Bestemmingsplan Noordoever fase 1

Beantwoording zienswijzen op ontwerpbestemmingsplan

Versie: maart 2024

Bijlage 1 – Studie zichtlijnen t.o.v. de Watersnip

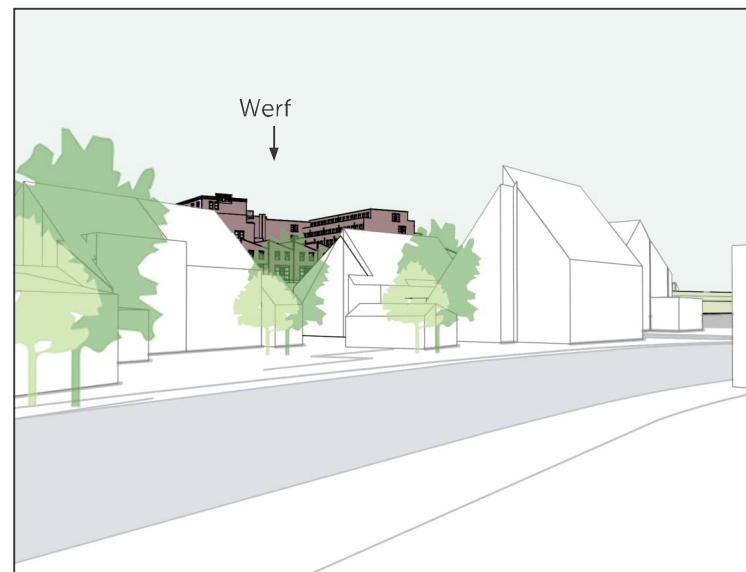
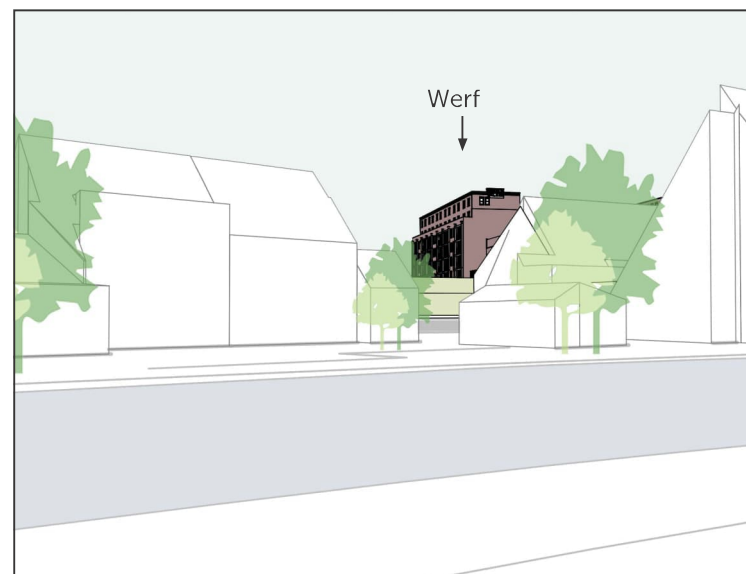
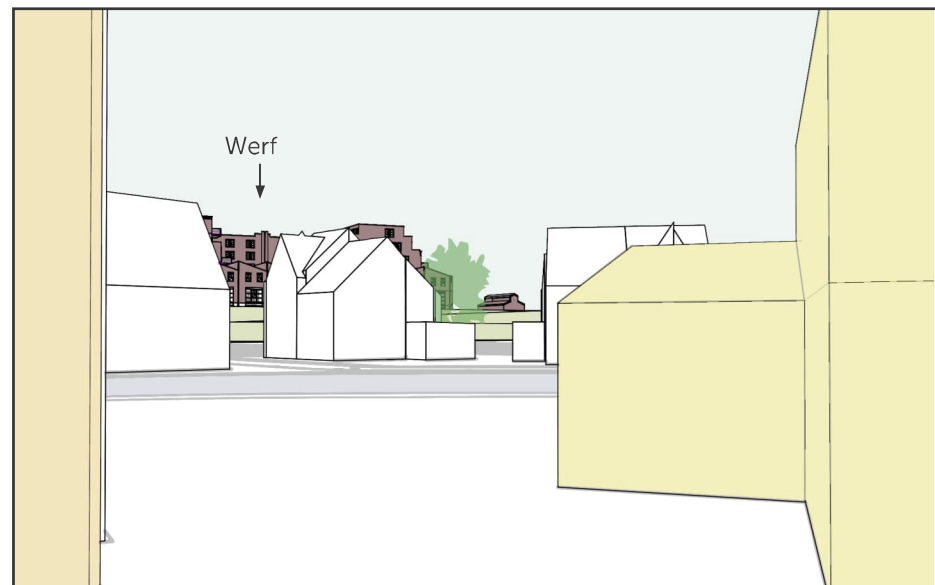
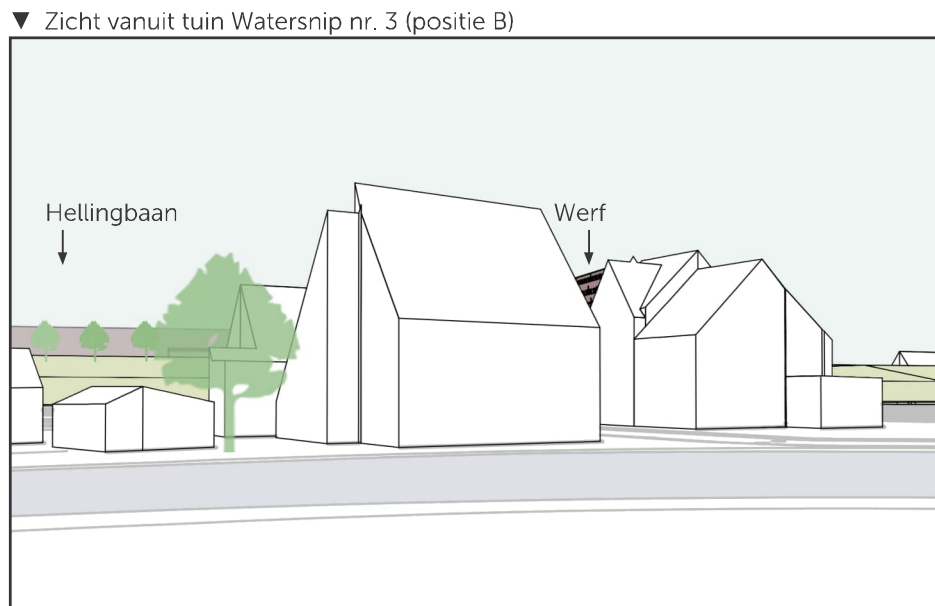
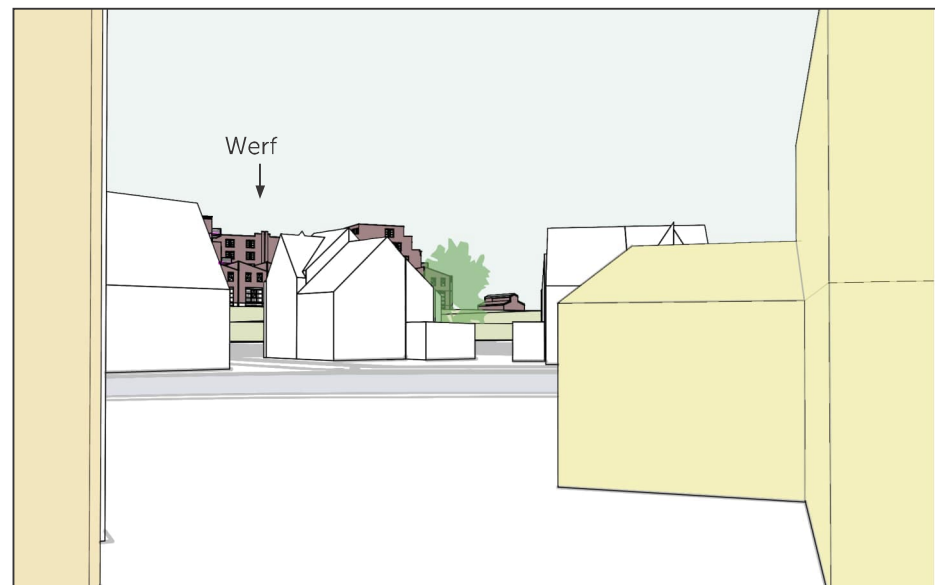
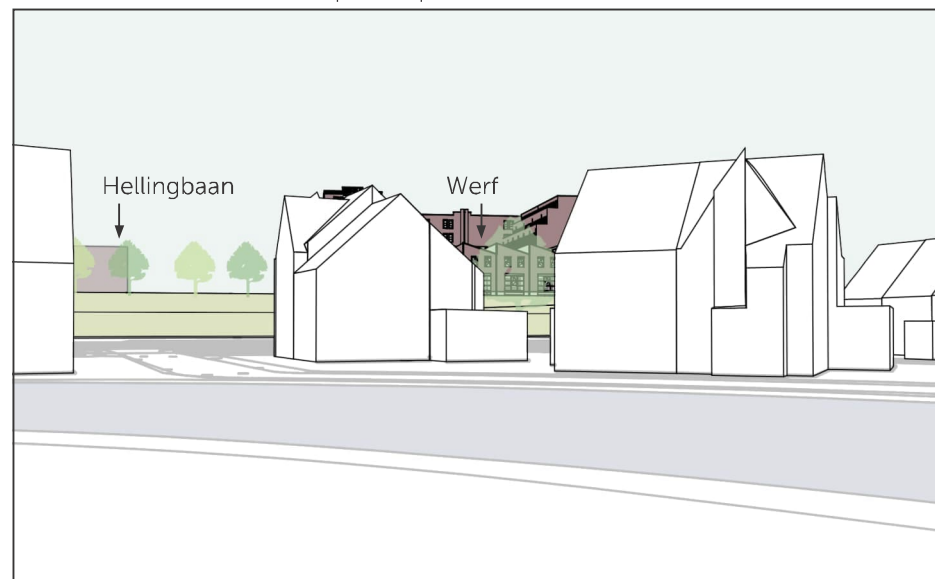
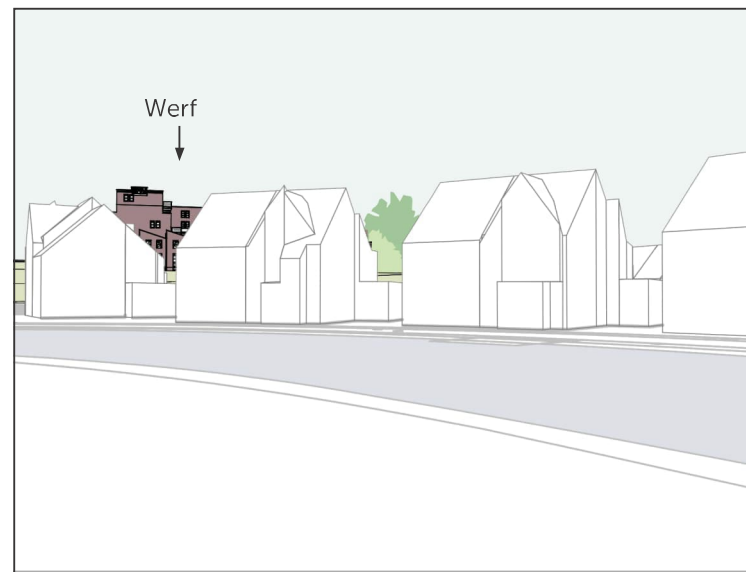
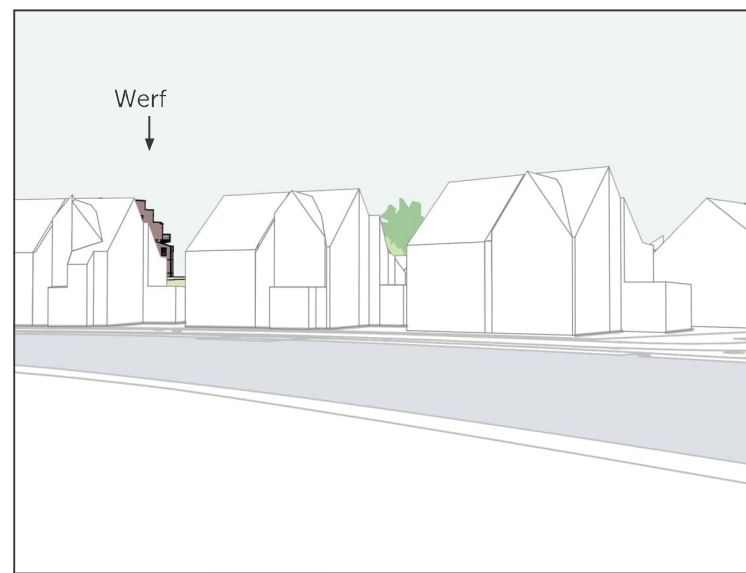
1.3	Indiener zienswijze 1	Bouwhoogte - De beoogde hoogbouw leidt tot beperking van het vrije uitzicht van de indieners van de zienswijze. Zij hebben de percelen tussen 2017 tot 2019 gekocht, met daarbij behorend vrij uitzicht. De locatie en daarmee bijbehorend uitzicht is meegewogen in de prijs die cliënten hebben betaald.	De afstand tussen de woningen aan de Watersnip en de te realiseren woningen bij de Noordoever bedraagt een ruime afstand van circa 125 meter of meer. De Veersedijk, die circa 2 m hoger ligt dan het maaiveld van de nieuwbouw, ligt daarbij nog tussen het plangebied en de woningen aan de Watersnip in. Ook zijn er woningen tussen de Watersnip en het project, aan de Onderdijkse Rijkweg, gesitueerd. Door deze afstand en al hetgeen daartussen is, zal de vermindering van vrij uitzicht beperkt zijn. Zie ook de reactie op zienswijze 1.2. en de bijlage bij deze nota. Het noordelijke appartementencomplex bij de Noordoever is georiënteerd naar de dijk en de Sophiapolder, wat te zien is in de omgevingsvergunning. Door deze oriëntatie zal vermindering van vrij uitzicht voor de woning van de	De reactie leidt niet tot wijzigingen in het bestemmingsplan.

indiener van de zienswijze aan de Veersedijk beperkt zijn. Dit is ook in de bijlage weergegeven. Overigens als de indieners van de zienswijze menen dat zij aanspraak kunnen maken op een planschadevergoeding staat dit buiten dit bestemmingsplan als zodanig. Er is een wettelijke regeling voor planschadevergoeding en een gemeentelijke planschadeverordening die alsdan zal worden gevolgd.

ZICHT VANUIT APPARTEMENTEN - DE WERF (4E VERDIEPING)

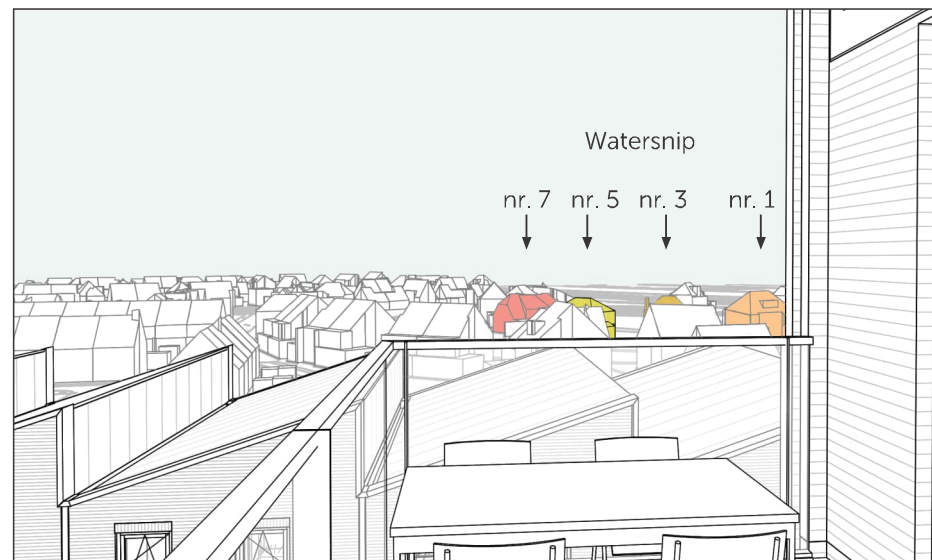
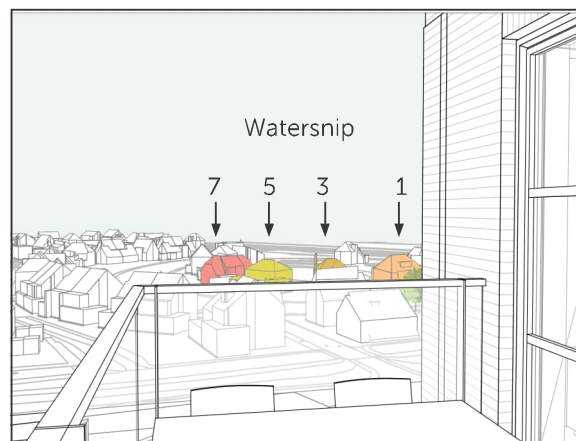
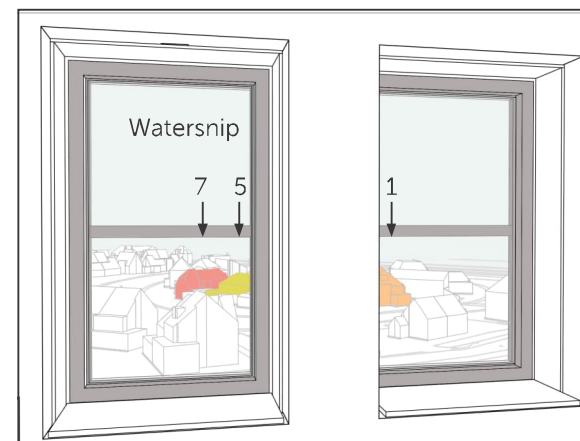
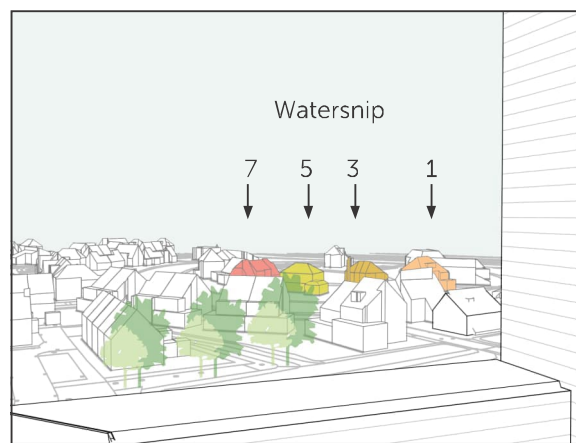
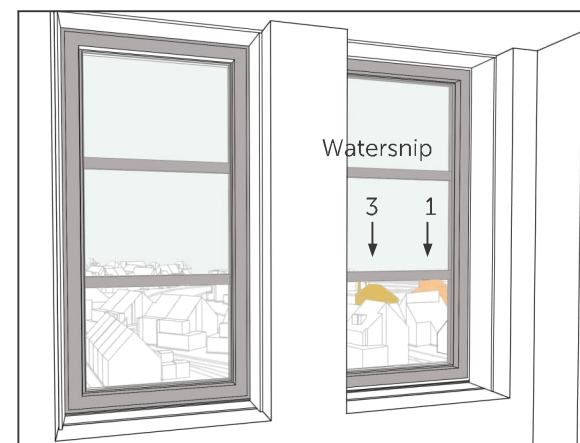
1.2	Indiener zienswijze 1	Bouwhoogte – De indieners van de zienswijze vrezen voor inbreuk op de privacy. Realisatie van de beoogde hoogbouw heeft inkijk in de woning van de indieners van de zienswijze tot gevolg. Mede door het voornemen op de woonkamer op de eerste verdieping te plaatsen, waar de bewoners het meeste zullen verblijven.	De afstand tussen de woningen aan de Watersnip en de te realiseren woningen bij de Noordoever bedraagt circa 125 meter of meer. De afstand tussen de woning van de indiener van de zienswijze aan de Veersedijk en de meest noordelijke te realiseren appartementen bedraagt circa 100m. Dit is een ruime afstand, waardoor inbreuk op privacy gering zal zijn. Er is volledigheidshalve nog onderzoek gedaan naar het zicht op en vanaf de woningen van indieners van de zienswijze vanuit verschillende invalshoeken. Deze onderzoeken zijn als bijlage bij de nota beantwoording zienswijzen gevoegd. De onderzoeken bevestigen dat de inbreuk op de privacy zeer beperkt en aanvaardbaar is.	De reactie leidt niet tot wijzigingen in het bestemmingsplan.

De tuinen van Watersnip 3 en 7 zijn niet zichtbaar, doordat er een andere woning voor staat. De woning van watersnip 5 is deels zichtbaar vanuit de verte, maar de tuin blijft uit zicht dankzij een boom.

vanuit de ramen aan de zijgevel zijn de woningen aan de Watersnip niet zichtbaar.

Vanaf het balkon is een klein deel van de woningen zichtbaar. De tuinen blijven uit het zicht door andere bebouwing die ervoor staat.

Delen van de daken van de woningen aan de Watersnip zijn zichtbaar vanaf het balkon, van achter de ramen aan de kopgevel en vanaf het terras. Van inkijk in de tuinen zal amper sprake zijn, zeker ook gezien de hoge hagen rondom de tuinen van de woningen aan de Watersnip. Ook staan er nog bomen tussen.

HINDER VAN AUTO KOPLAMPEN AALSCHOLVER 2

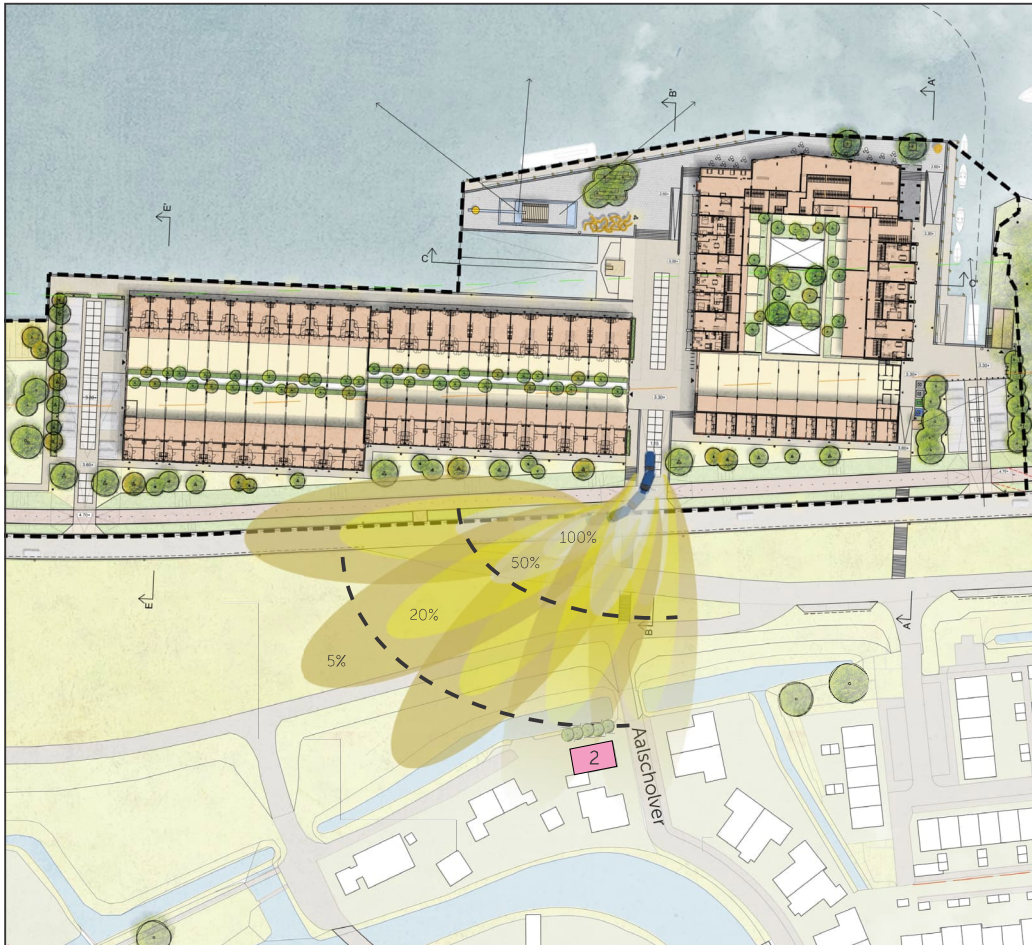
3.3	Indiener zienswijze 3	Situering van in- en uitritten – De indiener van de zienswijze maakt zich zorgen over de situering van de in- en uitritten. Momenteel zijn deze dusdanig gesitueerd zodat de lichten van voertuigen in de woonkamer zullen schijnen. Nu wordt dit af en toe al ervaren door kerend verkeer en dit is enorm hinderlijk. In- en uitritten in het verlengde van de	In de bestaande situatie is een in- en uitrit ter hoogte van Aalscholver 1 gesitueerd. Met dit planvoornemen wordt deze in- en uitrit enkele meters noordelijker geplaatst. Verder is onderzoek gedaan naar de hinder van koplampen van de auto's die vanaf de Werf de Veersedijk oprijden op de woningen van de indieners	De zienswijze leidt niet tot wijzigingen in het bestemmingsplan.

Aalscholver leidt tot overlast en zal het woongenot negatief beïnvloeden.	van de zienswijze. Dit onderzoeken is als bijlage bij de nota van zienswijzen gevoegd. Het plangebied komt op circa 3,3 m+ NAP te liggen en de dijk ligt op circa 5 m+ NAP. De woningen binnendijs liggen gemiddeld op circa 0,5-1 m -NAP. Indien verkeer van het plangebied de dijk oprijdt, zal de autoverlichting door het hoogteverschil niet inschijnen in de woonkamer op de begane grond van deze woning. Het woon- en leefklimaat wijzigt niet significant.

Op de plattegrond is schematisch een auto ingetekend die vanaf de Werf de Veersedijk oprijdt. Hier is te zien dat de lichtintensiteit sterk afneemt naarmate de afstand tot de auto toeneemt.

Op de doorsnede is te zien dat verkeer vanaf de Werf eerst omhoog rijdt waardoor het schijnsel van de koplampen achter de dijk niet tot overlast zullen leiden.

Op het moment dat de auto weer horizontaal rijdt, is deze al zo ver de bocht om dat de omliggende woningen geen last zullen ervaren van de koplampen.
